Stadtumbaugreifswalder Straße - Neue Bänke für den Mühlenkiez Dokumentation der Beteiligung der Nachbarschaft - Frühjahr 2019

Inhalt Maßnahmensteckbrief 01 - Bankstandorte
Übersichtsplan Bestand und Vorentwurf neue Standorte
gfg_2_MS-01_VE

Neue Bänke für den Mühlenkiez
Anregungen und Änderungswünsche
aus der Nachbarschaft
Beteiligung vor Ort 12. - 15.3.2019

gfg Vorentwurf
 Inhalt **Maßnahmensteckbrief 01 - Bankstandorte**
 vorhandene und neue Bankstandorte nach Bürgerbeteiligung
 gfg_3_MS-01_E

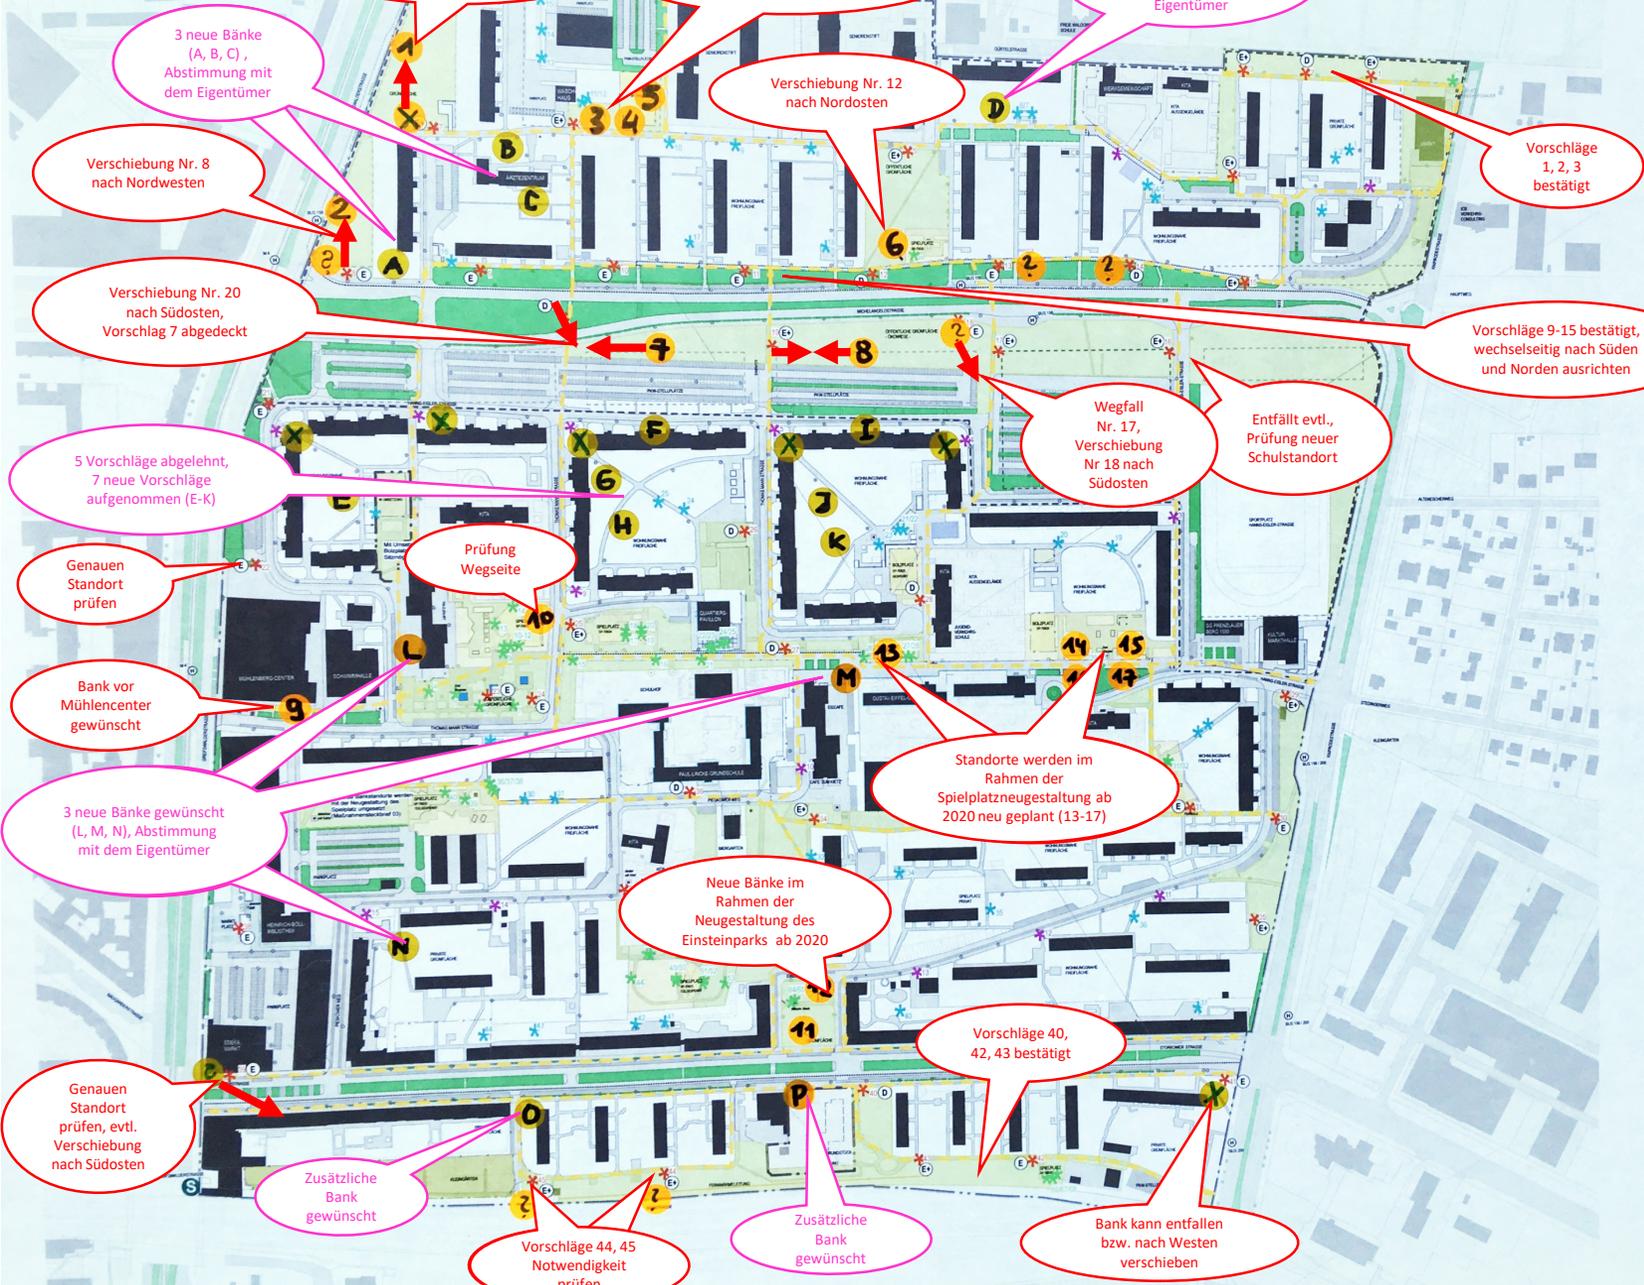
Trotz kühlem Wetter besuchten an den drei Tagen rund 100 Anwohner*innen den Informationsstand des Stadtumbauteams. Die Planungen wurden erläutert, diskutiert, einzelne Bankstandorte aufgrund der Bürgerwünsche verschoben oder an lauten Ecken ganz gestrichen. Auch wurden zusätzliche Bänke insbesondere in den großen Innenhöfen südlich der Hans-Eisler-Str. gewünscht. Die Anregungen hierzu werden an die zuständigen Wohnungsunternehmen weitergegeben. Weitere Gespräche zu einem gemeinsam zu verwendenden Bankmodell und Farbe werden folgen.
